Punterie idrauliche per motori con iniettore pompa VAG

Il dettaglio fa la differenza

INA 0038

Figura 1: 420 0102 10 non può essere sostituita da 420 0209 10

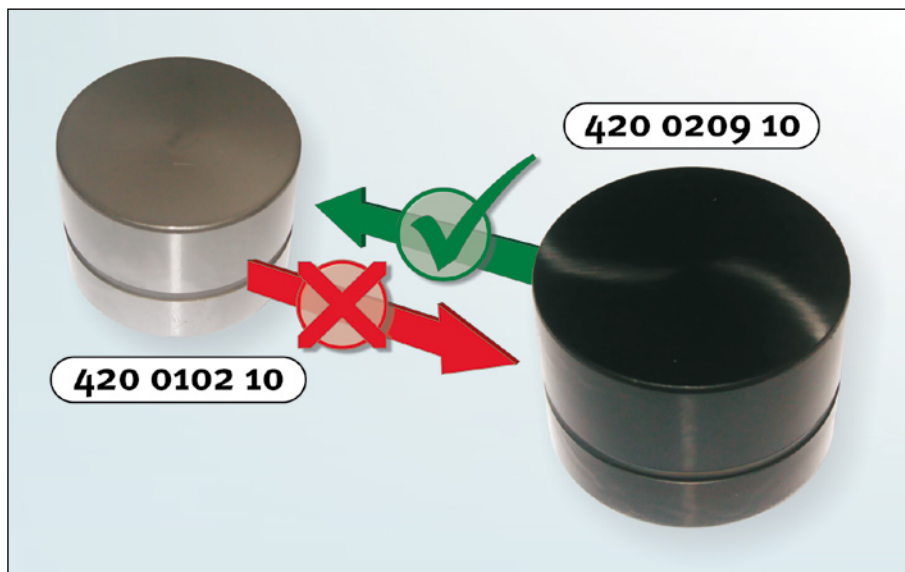
Vecchia versione - 420 0102 10

Nuova versione - 420 0209 10

L'introduzione dei filtri antiparticolato ha reso necessario l'impiego di punterie idrauliche, che dispongono di una più elevata qualità di superficie.

Grazie a degli speciali procedimenti di rivestimento, le punterie presentano una superficie che garantisce una minore frizione e una più elevata resistenza all'usura e alla corrosione.

In linea di massima, tuttavia, la vecchia versione non deve essere utilizzata per i veicoli, sui quali sia già installata la nuova versione. Nel caso inverso, invece, l'impiego è possibile.
